НШЕК.35-05

Изменяемые узлы электрической принципиальной схемы:
001.10.4.05.00 АЭЗ

ООО "НЕЙРОН"

НШЕК.17-02						
					Лист 1	Листов
Изм.	Лист	№ докум.	Подп.	Дата	Изменяемые узлы электрической принципиальной схемы: 144У.10.5.20.00 АЭЗ ООО "НЕЙРОН"	
Разраб.	Лукашин					
Согл.	Косов					
Утв.	Ерин

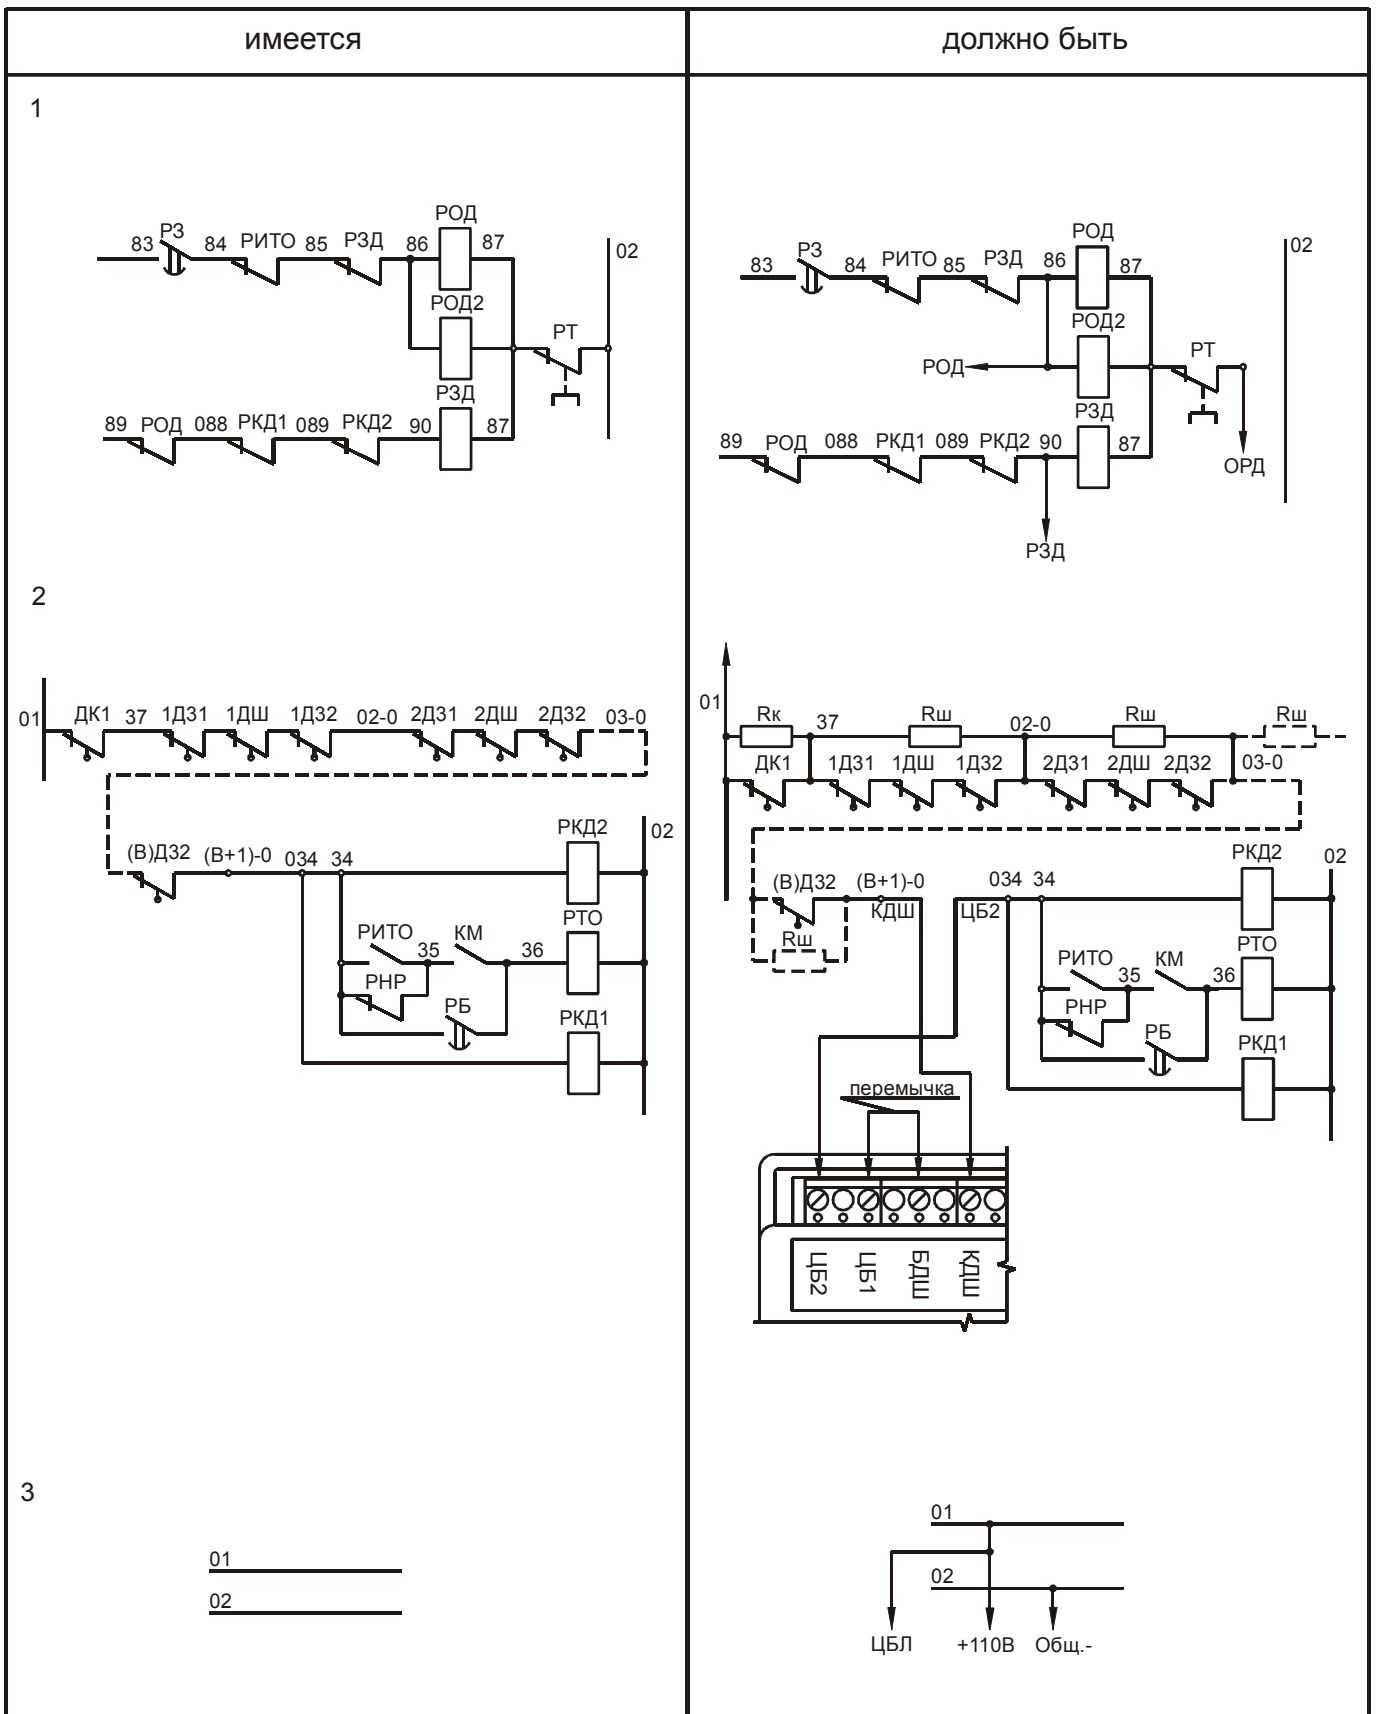
Изменения п.2. Резистор $R_{ш}=30,1\text{кОм}\pm 2\%$ устанавливается в клеммной коробке каждого этажа. $R_k=51\text{кОм}\pm 2\%$ устанавливается в выключателе ДК1.

НШЕК.28-03

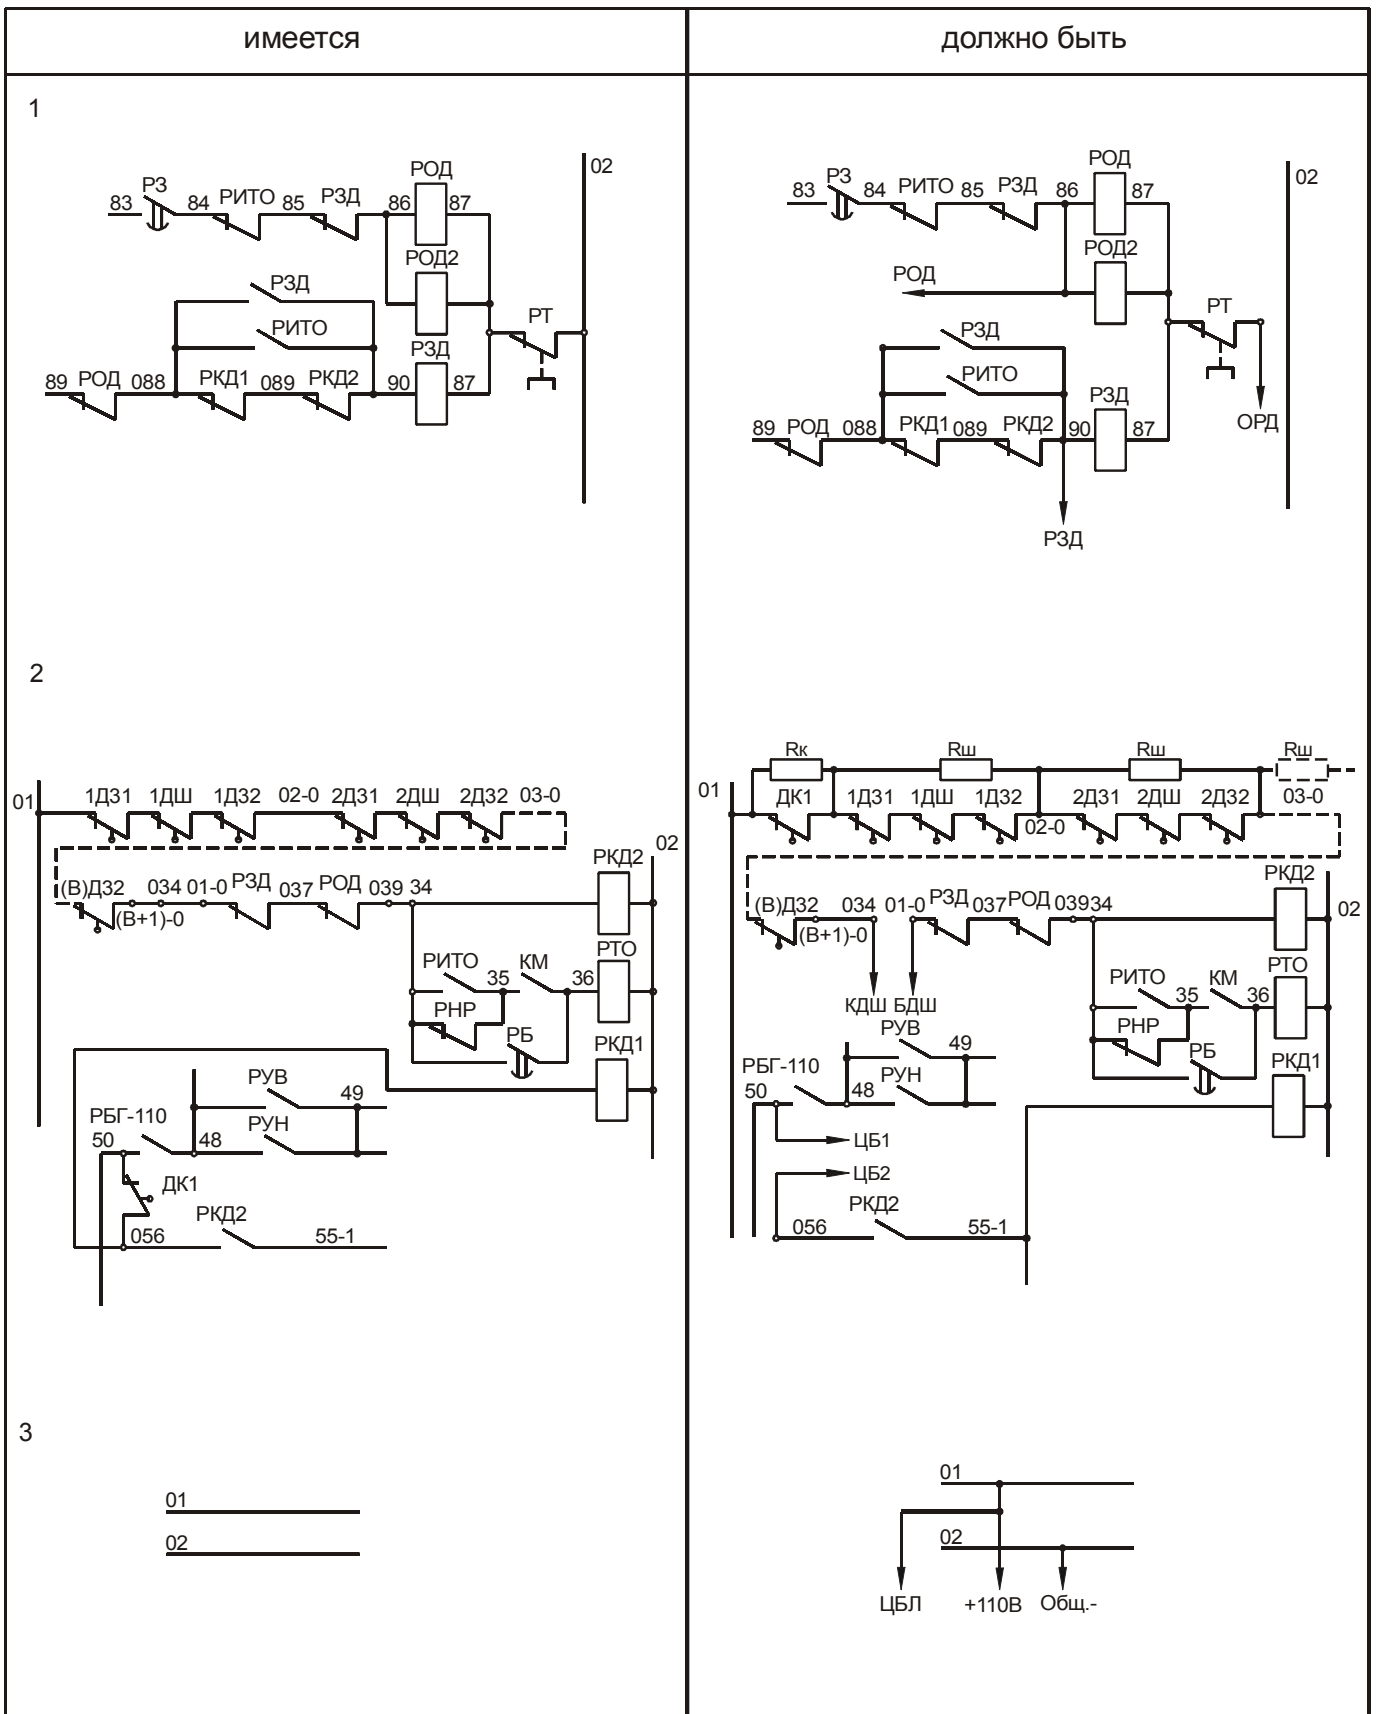
Изменения п.2. Резистор $Rш=30,1\text{кОм}\pm 2\%$ устанавливается в клеммной коробке каждого этажа. $Rк=51\text{кОм}\pm 2\%$ устанавливается в выключателе ДК1.

НШЕК.32-04

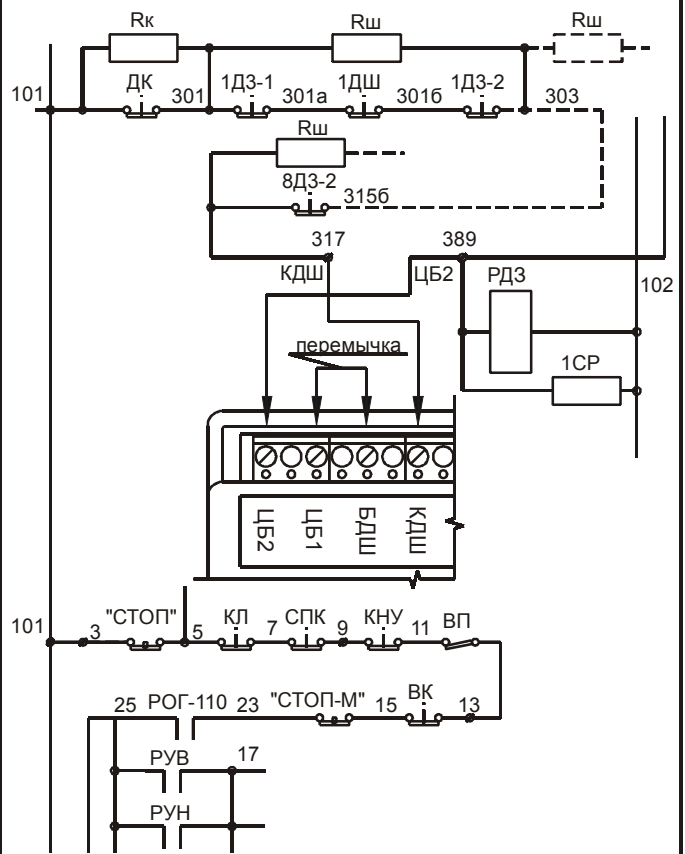
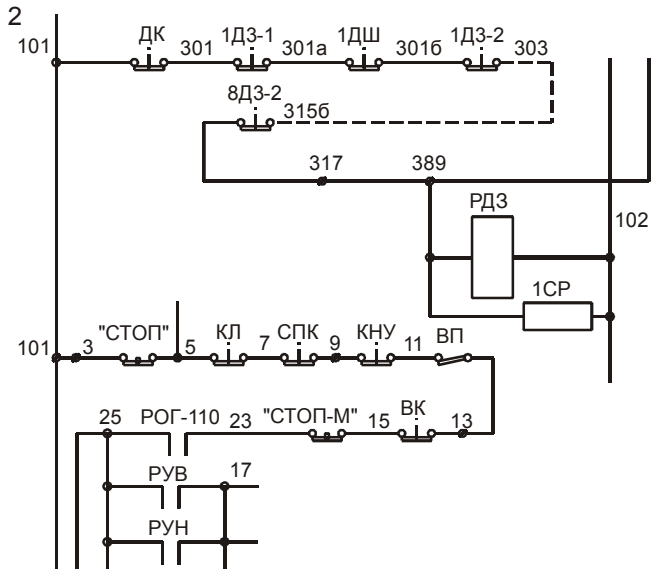
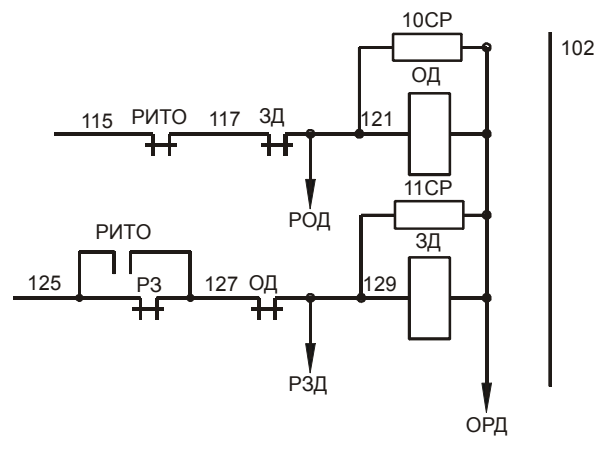
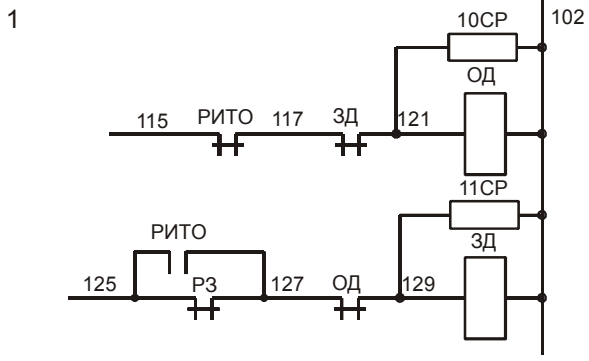
Изменения п.2. Резистор Rш=30,1кОм±2% устанавливается в клеммной коробке каждого этажа. Rк=51кОм±2% устанавливается в выключателе ДК.

НШЕК.25-03											
Изм.	Лист	№ докум.	Подп.	Дата	Изменяемые узлы электрической принципиальной схемы: 400А.10.4.10.00Э3					Лист 1	Листов
Разраб.	Лукашин									ООО "НЕЙРОН"	
Согл.	Косов										
Утв.	Ерин

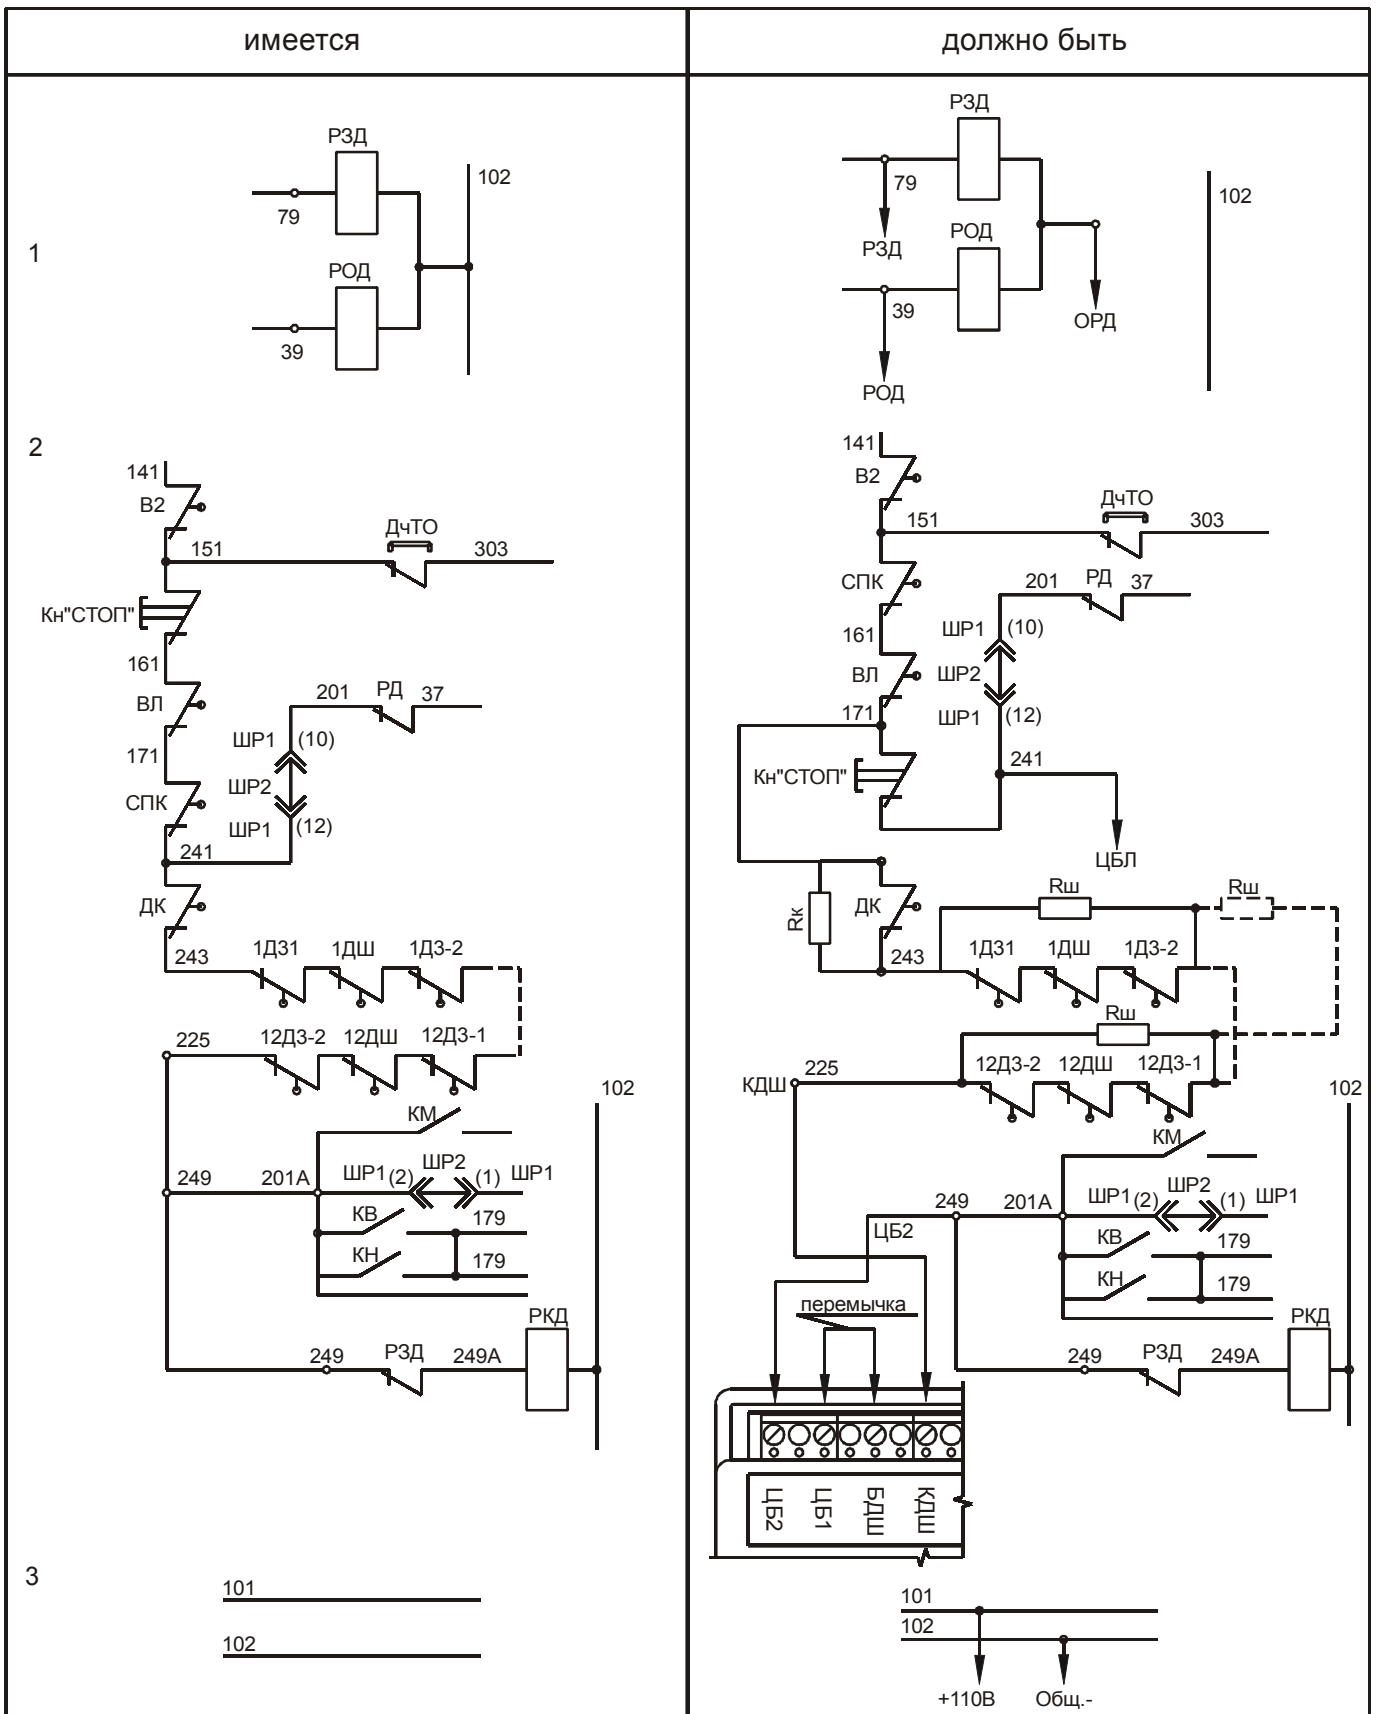
Изменения п.2. Резистор $R_{ш}=30,1\text{кОм}\pm 2\%$ устанавливается в клеммной коробке каждого этажа. $R_{к}=51\text{кОм}\pm 2\%$ устанавливается в выключателе ДК.

На кабине производится перекоммутация электрических контактов СПК и Кн "СТОП" согласно принципиальной схеме.

НШЕК.13-02

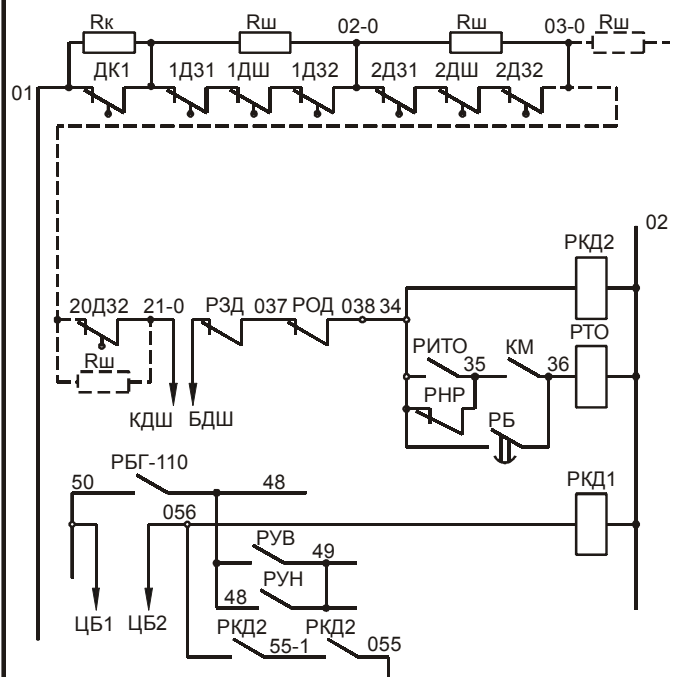
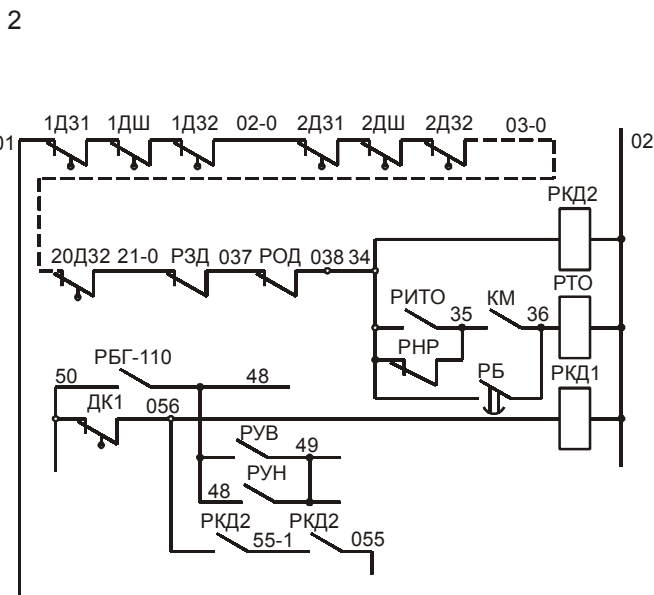
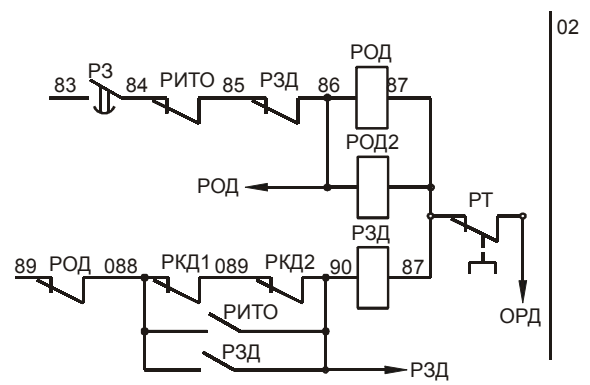
Изменения п.2. Резистор Rш=30,1кОм±2% устанавливается в клеммной коробке каждого этажа. Rк=51кОм±2% устанавливается в выключателе ДК1.

НШЕК.36-05

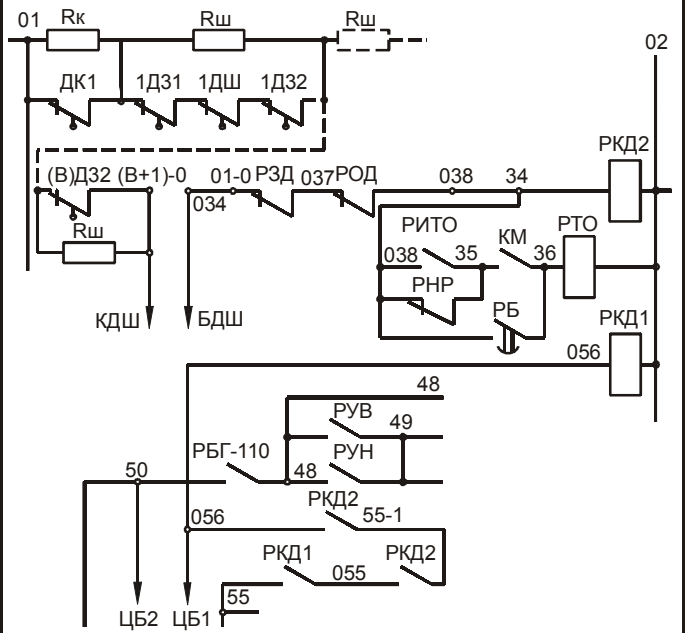
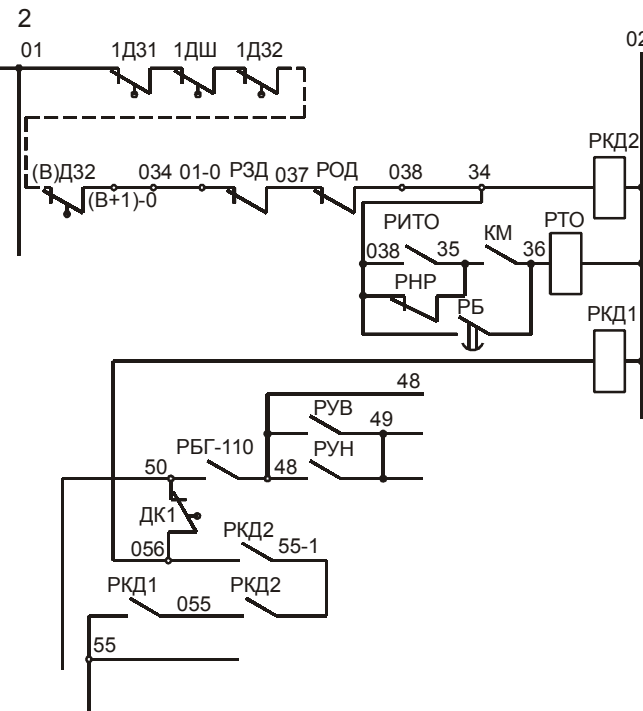
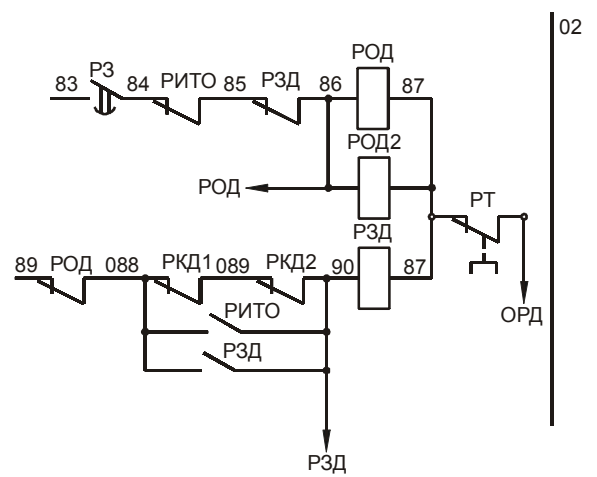
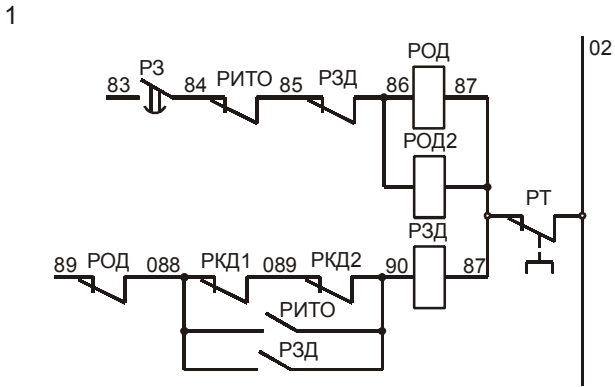
Изменения п.2. Резистор $R_{ш}=30,1\text{кОм}\pm 2\%$ устанавливается в клеммной коробке каждого этажа. $R_{к}=51\text{кОм}\pm 2\%$ устанавливается в выключателе ДК1.
